改善箇所説明図

大型路線バスのハイブリッド車において、電流の変換装置であるインバータの耐久信頼性が不足しているものがある。そのため、インバータ破損により車両駆動用モータや補機用モータが作動せず、ハイブリッドシステム警告灯の点灯、出力低下が発生し、最悪の場合、走行不能、パワーステアリング機能不良となるおそれがある。

基準不適合発生箇所

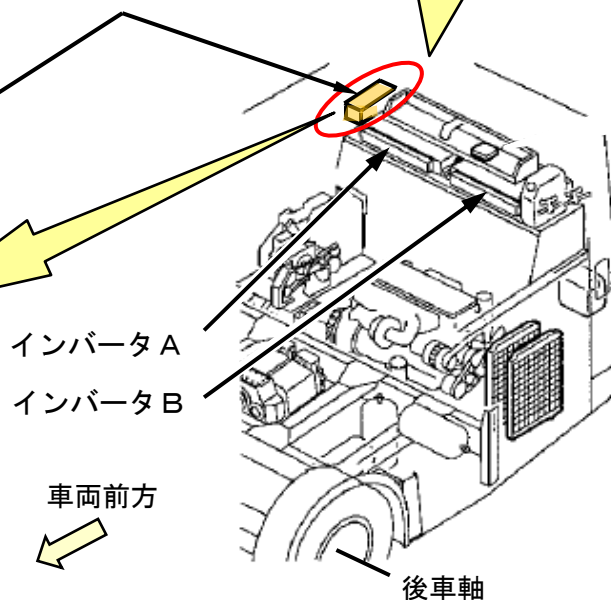
インバータB側ヒューズ

ヒューズボックス

全車両、暫定措置としてインバータB側のヒューズを対策品に交換する。
インバータについては、適正な時期に定期的に新品に交換する。
